改善箇所説明図②

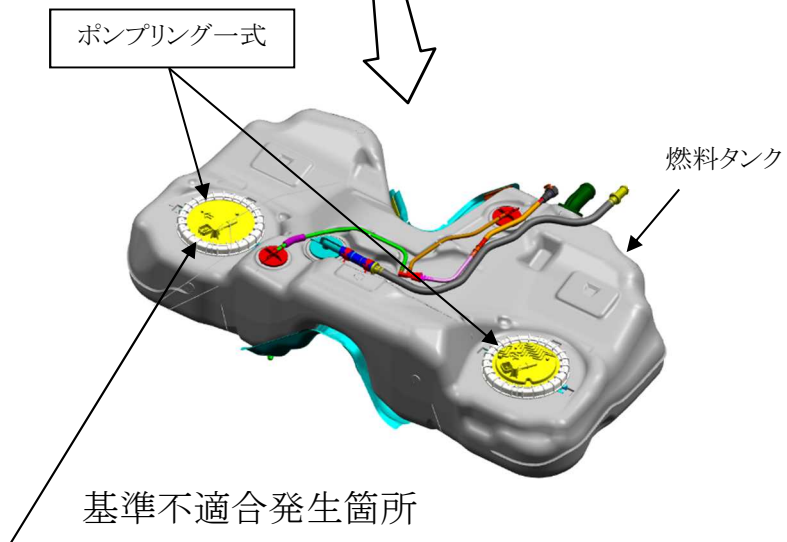
燃料タンクにおいて、タンク上面にある樹脂製ポンプリングの締め付けトルクの設定が不適切なため、ポンプリングの強度が低下することがある。そのため、そのまま使用を続けるとポンプリングに亀裂が入り燃料が漏れ、最悪の場合、火災に至るおそれがある。

全車両、ポンプリング一式を新品に交換し、適切なトルクで締め付ける。

識別：左リヤ・ドア・ロア・ヒンジ取付けボルト（下側）の頭に黄ペンを塗布する。
